W nawiązaniu do pisma z dnia 29 sierpnia 2011r. L. dz. 3873/11 w sprawie uzgodnienia projektu budowanego zjazdu z drogi krajowej nr 51 do Szpitala Powiatowego w Lidzbarku Warmińskim, Generalna Dyrekcja Dróg Krajowych i Autostrad Oddział w Olsztynie informuje, że uzgadnia przedłożony projekt budowlany jako zgodny z decyzją z dnia 24 maja 2011r. znak: GDDKiA-O.OL:Z-3w-4251-238/11.

Nazwa obiektu : **Przebudowa zjazdu z drogi krajowej nr.51
w km.39+561 na działkę 122/2
Szpitala Powiatowego w Lidzbarku Warm.**

Nazwa obiektu : **PRZEBUDOWA ZJAZDU
NA TEREN SZPITALA POWIATOWEGO
Z DROGI KRAJOWEJ NR.51**

SZPITAL POWIATOWY W LIDZBARKU WARM. PRZEBUDOWA WJAZDU 1:500 PROJEKT ORGAN.RUCHU - OKRES BUDOWY

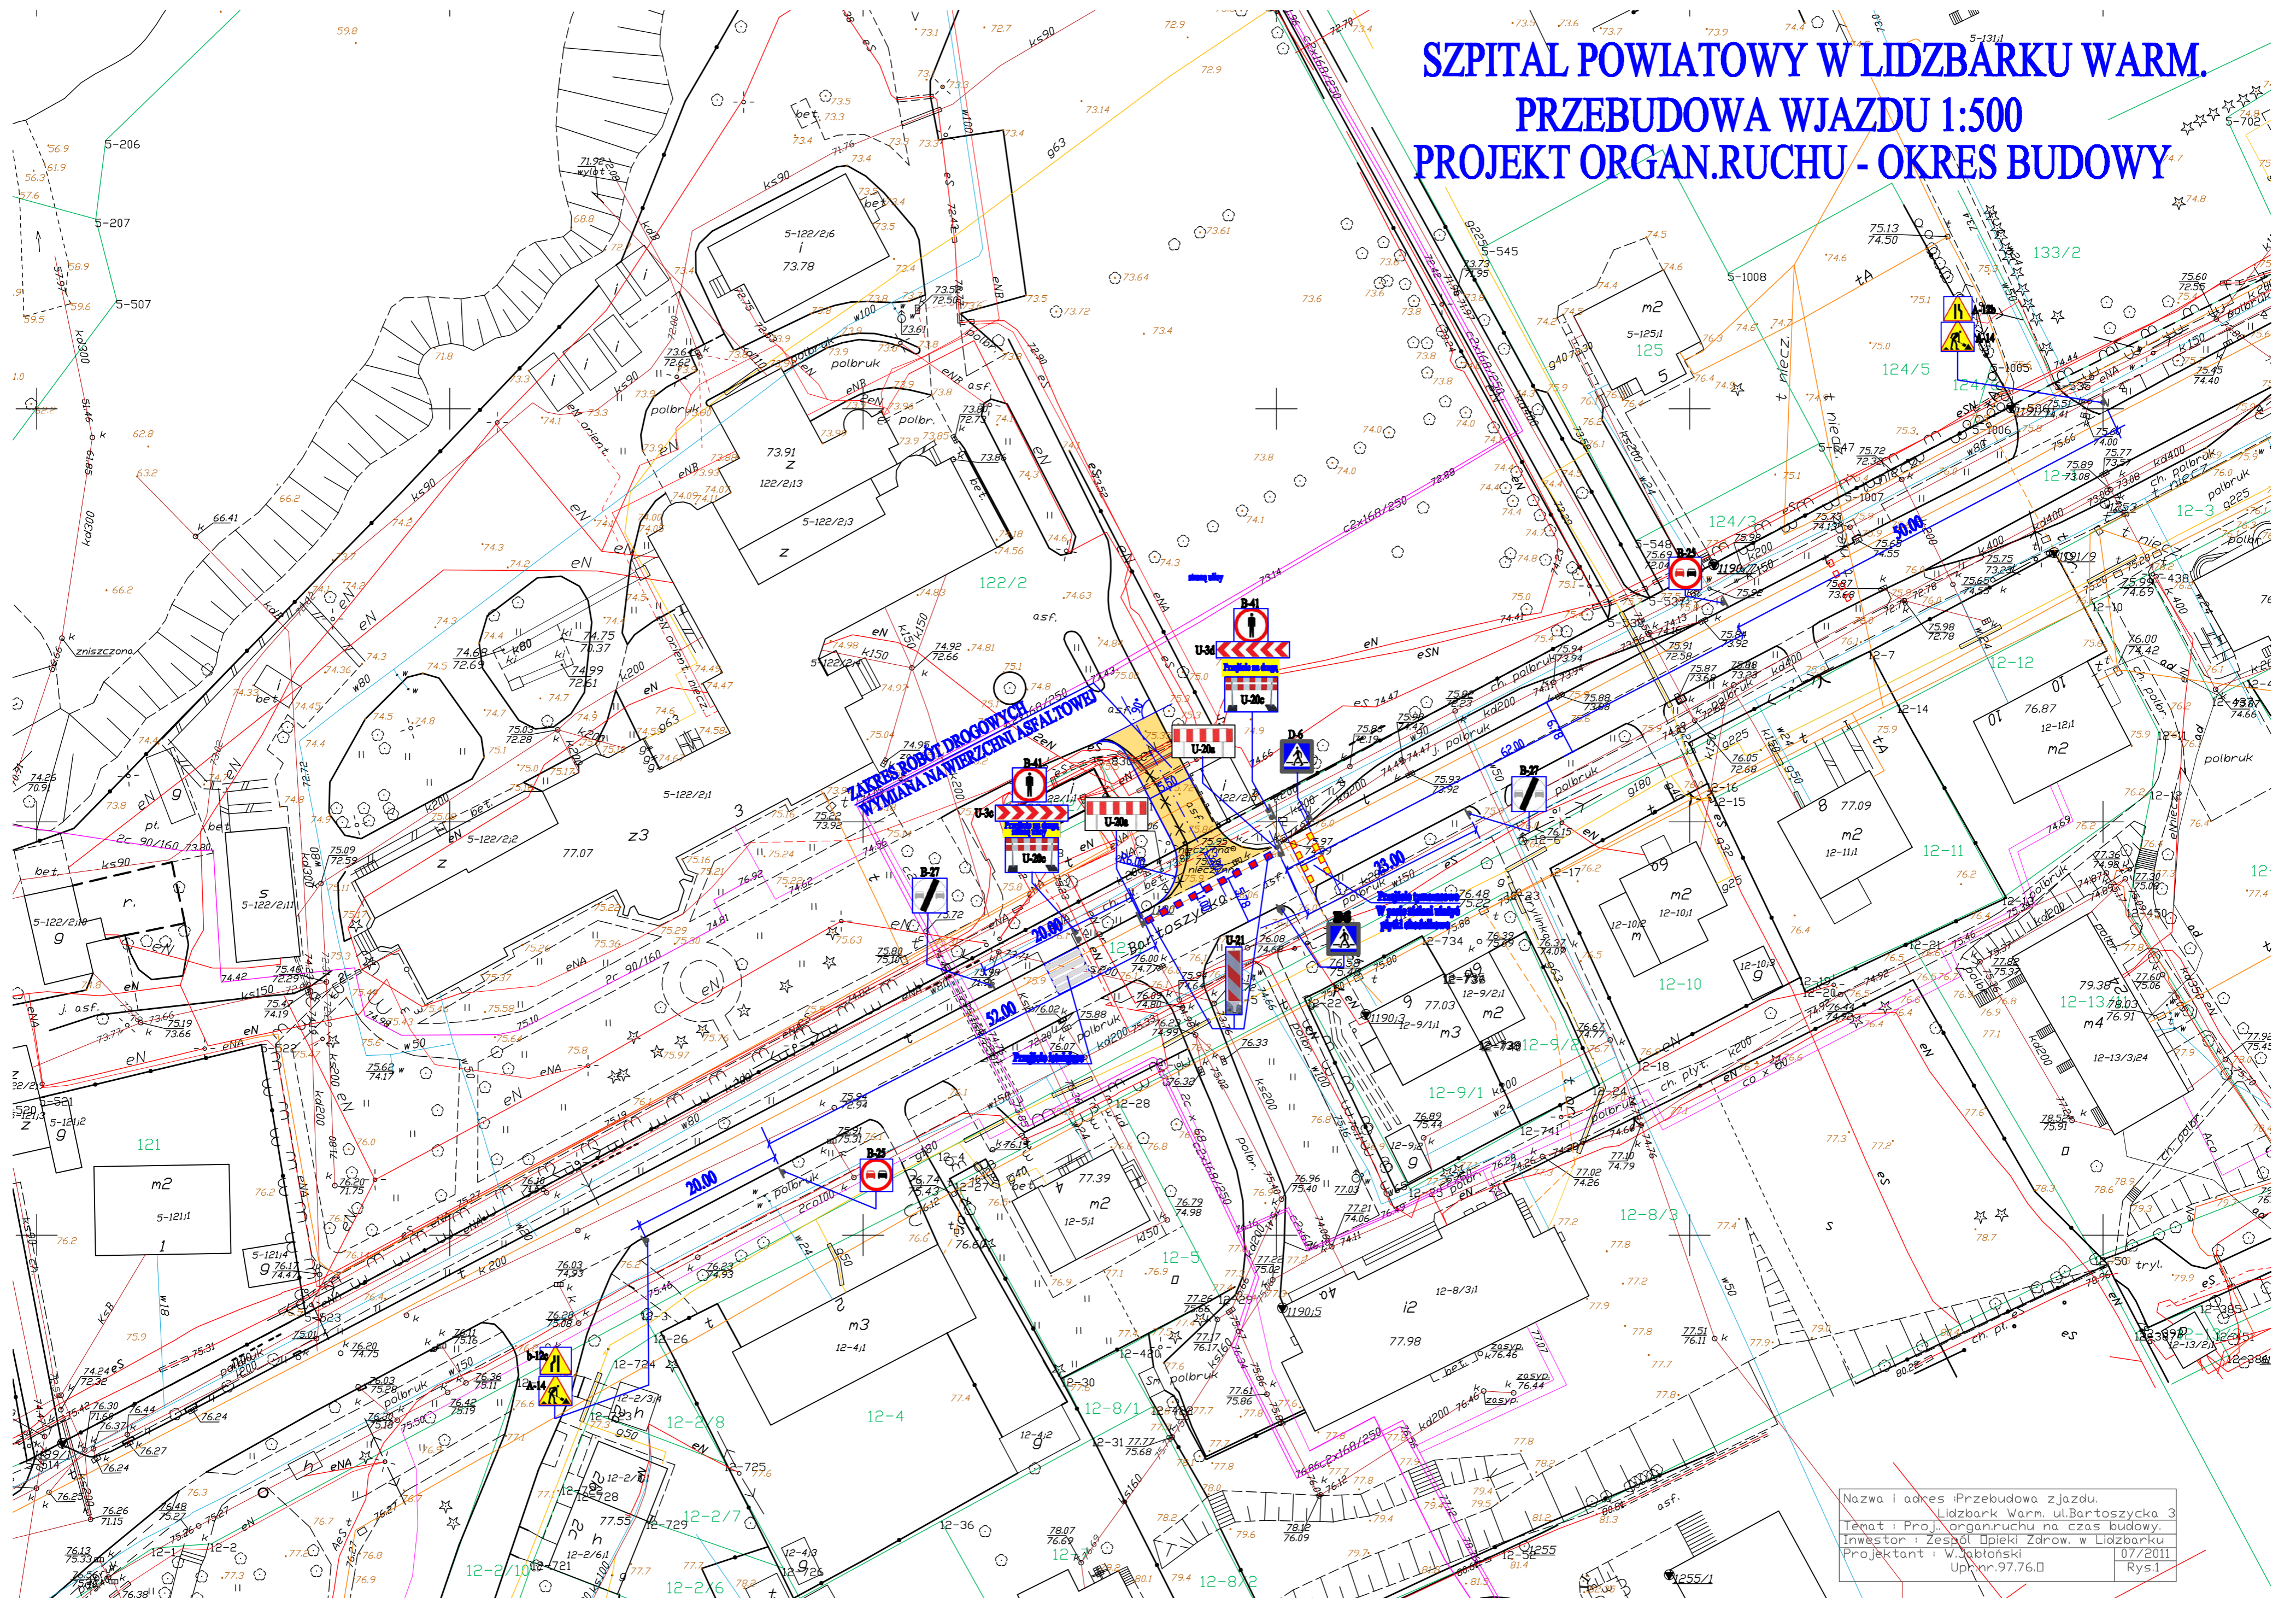
*Opinię o wykonie
omówionem na DK51
co w Lidzbarku Warmińskim
z uwagą:
- brak istniejącej organizacji ruchu.*

Nazwa i adres: Przebudowa zjazdu
Lidzbark Warm. ul.Bartoszycka 3
Temat: Plan sytuacyjny drogowy 1:500
Inwestor: Zespół Opieki Zdrow. w Lidzbarku
Projektant: W.Jabłoński 08X/2011
Upr.nr.97.76.0L Rys.1

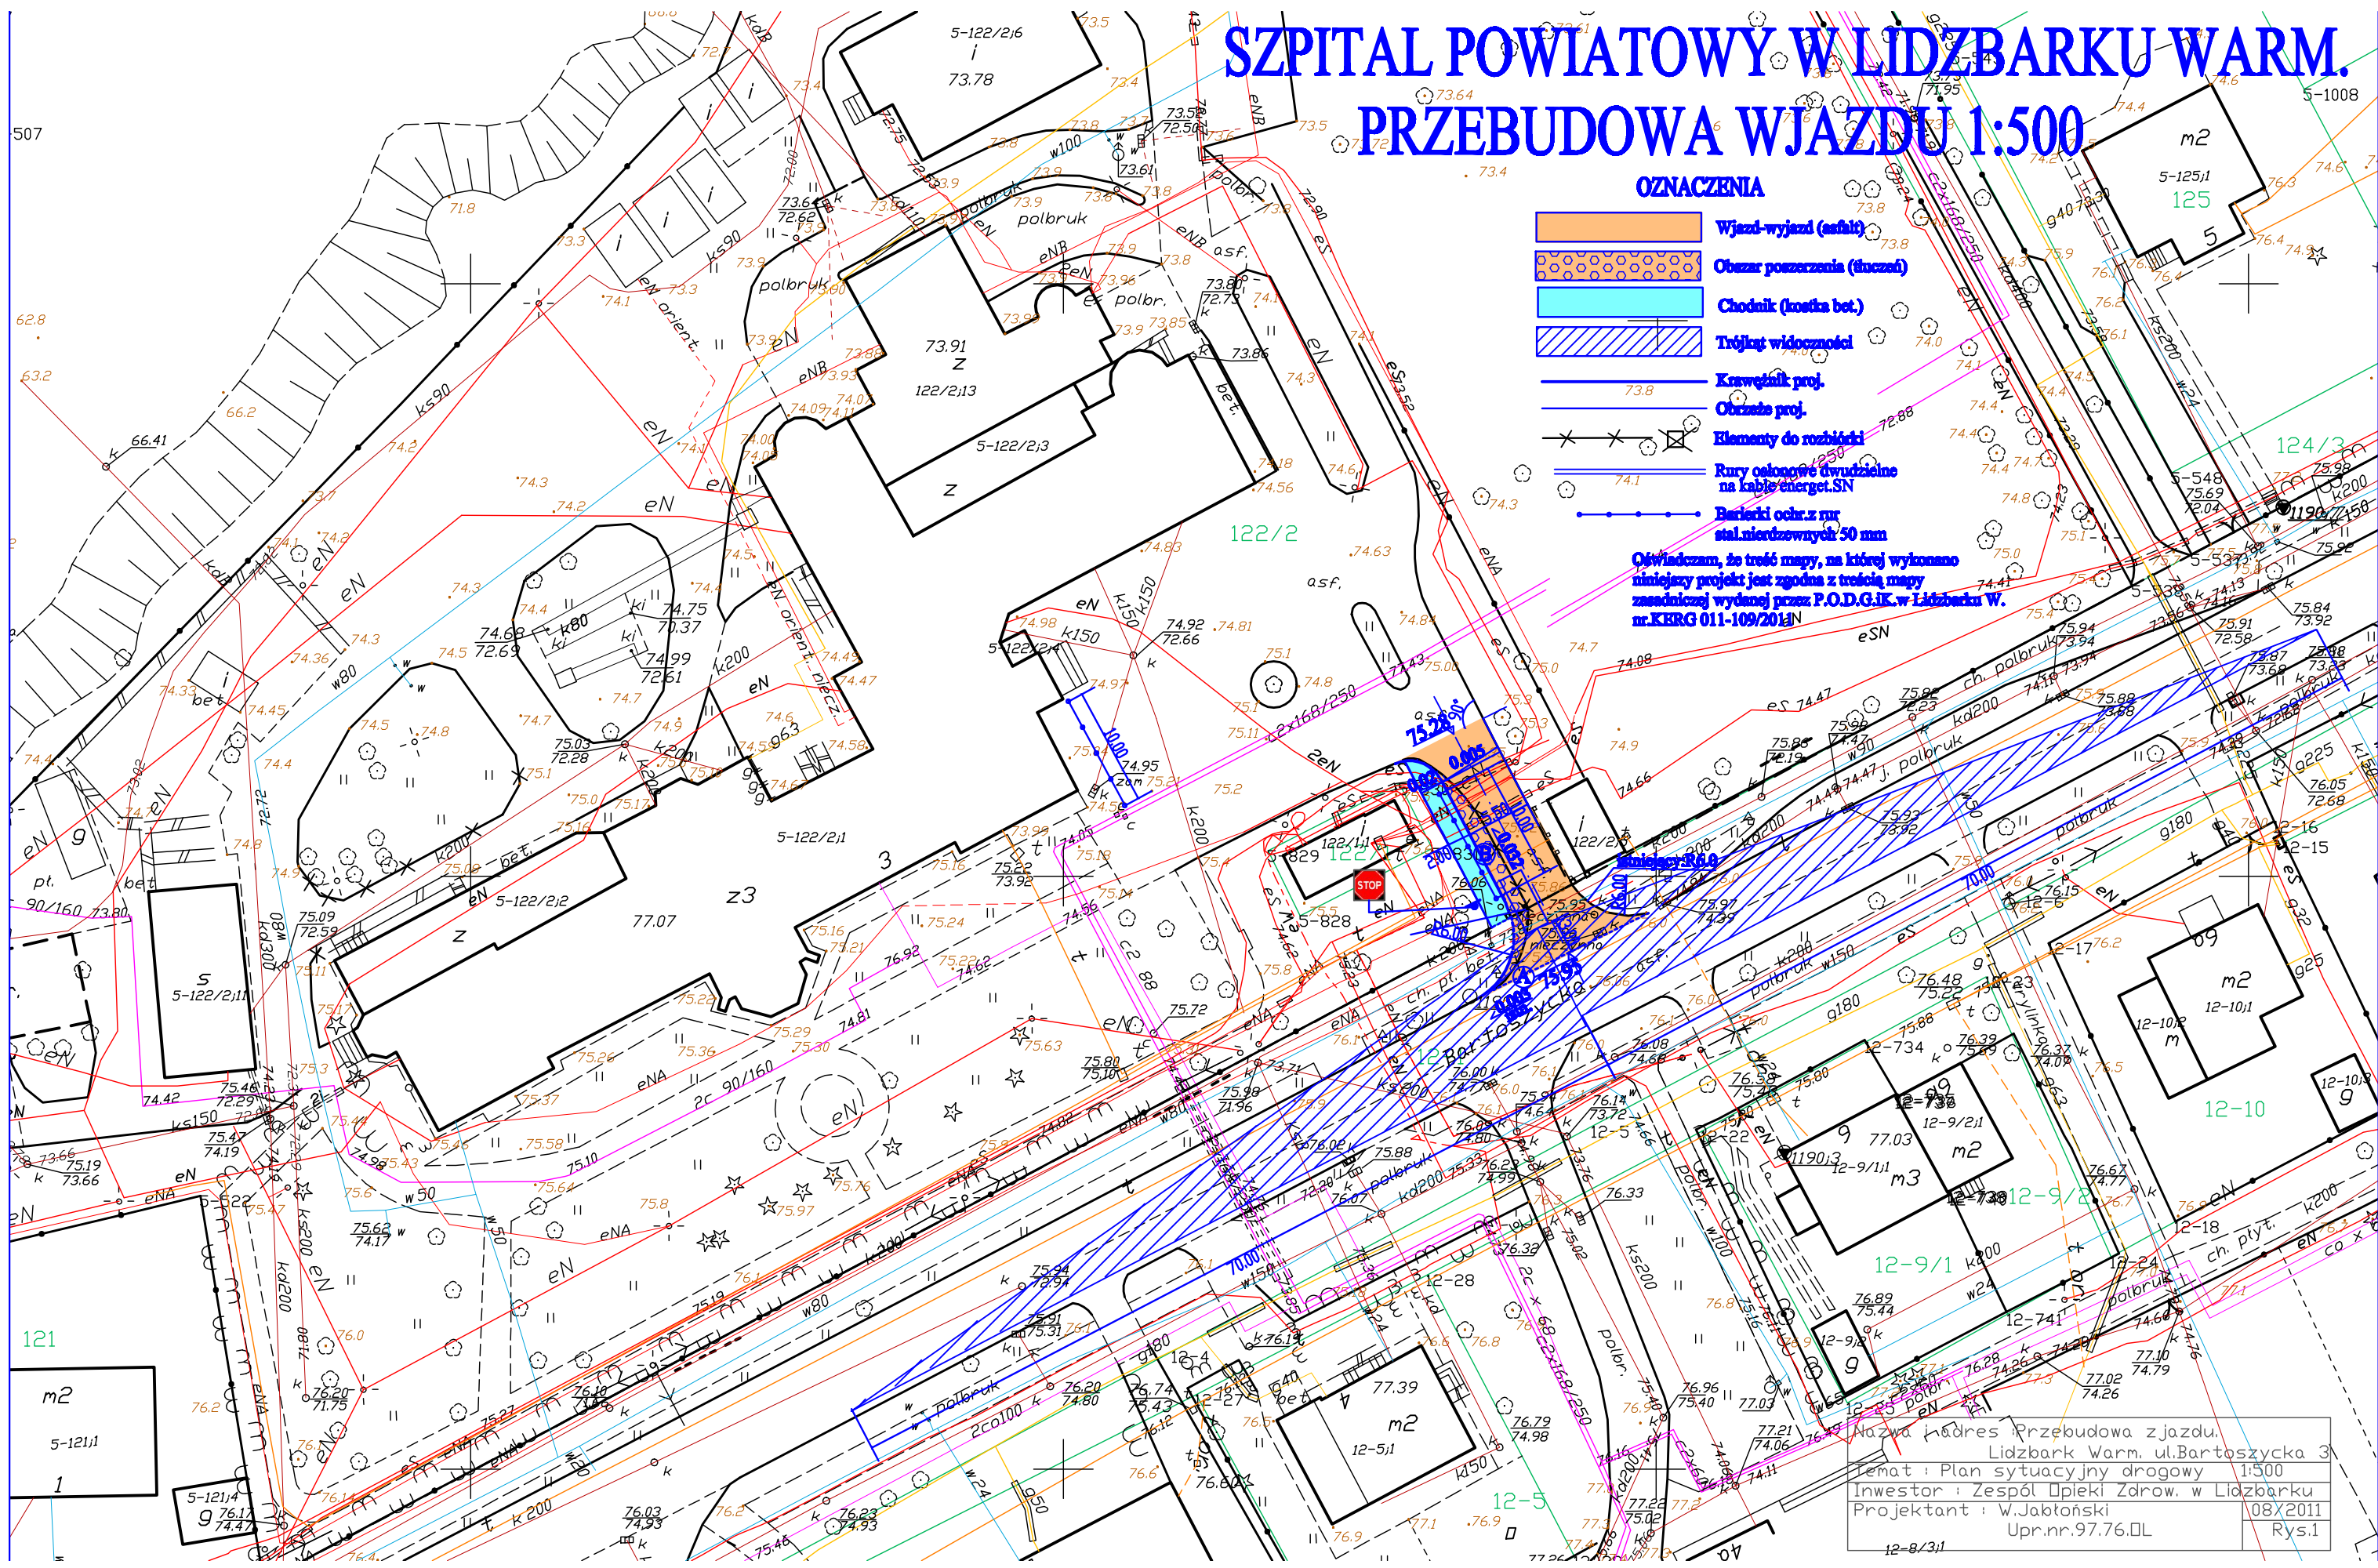
Jednocześnie nadmieniam się, iż przed przystąpieniem do robót związanych z przebudową ww. zjazdu, inwestor winien zwrócić się z pisemnym wnioskiem do GDDKiA Oddziału w Olsztynie Rejonu w Lidzbarku Warmińskim ul. Olsztyńska 12, o uzyskanie zgody na wycinkę drzewa (wrysowany trójką widoczności na podstawie pkt 2 załącznika nr 2 do rozporządzenia MTIGM z dnia 2 marca 1999r. w sprawie warunków technicznych, jakim powinny odpowiadać drogi publiczne i ich usytuowanie) oraz o udzielenie zezwolenia na zajęcie pasa drogowego w celu prowadzenia robót, który w oparciu art. 40 ustawy z dnia 21 marca 1985r. o drogach publicznych (tekst jednolity z 2007r. Dz. U. Nr 19, poz. 115 ze zm.) wyda decyzję zezwalającą na wejście z robotami w pas drogowy drogi krajowej Nr 51.
